PLAN DE MASSIF DE PROTECTION DES FORETS CONTRE LES INCENDIES VOLCAN

Modalités d'intégration des recommandations de l'EE et de l'UICN au PMPFCI Volcan

NOTE : EE & PMPFCI

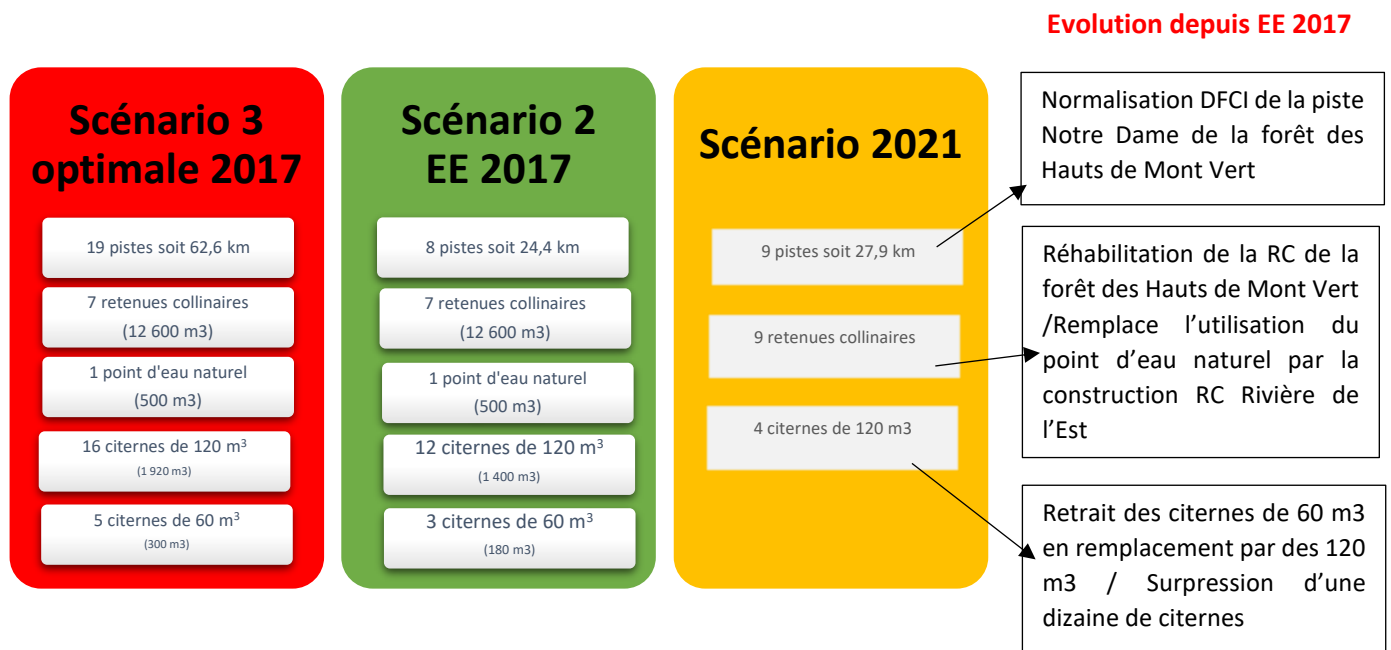
Par les différents Groupes de Travail mis en place durant l'année 2021, le scénario 2 a été repris et allégé afin de trouver un compromis entre partenaires dans l'aménagement DFCl du territoire. Le schéma ci-dessous indique quantitativement la réduction des ouvrages :

Entre 2017 et 2021, les travaux successifs réalisés à travers des groupes de travail, intégrant l'EE, ont abouti à une diminution significative du nombre d'ouvrage prévu sur le territoire. Cette orientation amène à une réduction de l'efficacité du dispositif souhaité initialement en termes de DFCl. Ainsi, il est à noter que l'allègement du nombre d'ouvrage de DFCl sur le territoire aura pour conséquence probable une augmentation de l'ampleur et de la virulence des fronts de feux fragilisant la défense et la préservation des zones à enjeux.
